DIRECCIÓN DE NUEVAS CREACIONES

Asunto: Radicación: 13-134762- -2
 Trámite: 3
 Evento: 1
 Actuación: 519
 Oficio: 3966
 Folios: 5

Título de la solicitud: “Olla a Presión con Cierre Externo”

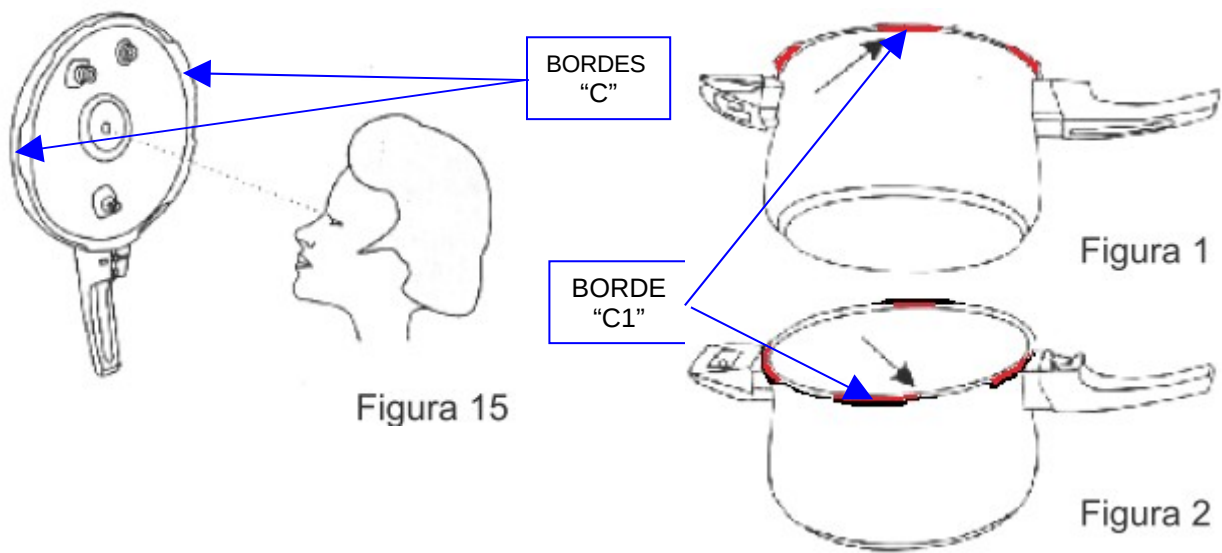
La reivindicación 1 consiste en: *“Una olla a presión con cierre externo caracterizado porque dicho objeto está diseñado por una olla (19) cilíndrica convencional que presenta el mango inferior (27A)....”* (Ver página 6 del radicado N° 13-134762-00000-0000).

Comparación de las características técnicas esenciales, con las del estado de la técnica:

Características esenciales	D1
Una olla a presión con cierre externo.	Olla a presión esta olla ha sido fabricada según los estándares (GB 15066-94) (Pág. 3, líneas 15 a 18).
Olla (19) cilíndrica convencional (27A) que presenta el Mango inferior y asa (22).	Cuerpo de la olla (14) que presenta el mango inferior o agarradera inferior (13) y una agarradera secundaria (1). (Pág. 2, Fig. 1).
Tapa (26) que conlleva el mango superior (27).	Tapa (5) que conlleva la agarradera superior (13).
Dicha tapa redonda con bordes (18) curvos a manera de pestañas y otros rectos espaciados que encajan con los bordes (18A)	Dicha tapa redonda con bordes (C) curvos a manera de pestañas y otros rectos espaciados que encajan con los bordes (C1) (Figs. 15 y 2).
Empaque (21) en la ranura o hendidura (28)	Empaque o aro hermético (2) (Pág. 2, Fig. 1).
Obturador (23) que no permite abrir la olla cuando tiene presión.	Válvula flotante (9) que no permite abrir la olla cuando tiene presión (Pág. 2, Fig. 1).

Regulador de presión (25) en el centro de la olla.	Válvula limitadora de presión (7) en el centro de la olla (Pág. 2, Fig. 1).
Filtro (25A)	El protector contra bloqueos (6) (Pág. 2, Fig. 1).
Dos válvulas adicionales de seguridad (24),	Dos válvulas adicionales de seguridad. Válvula resorte de seguridad (3) y válvula con alarma (4).

De acuerdo con la tabla anterior, las características esenciales de la reivindicación 1 habían sido divulgadas previamente en el documento D1, por lo tanto, la materia reivindicada no es nueva.

En consecuencia, la reivindicación 1 carece de novedad, según lo divulgado en el documento D1.
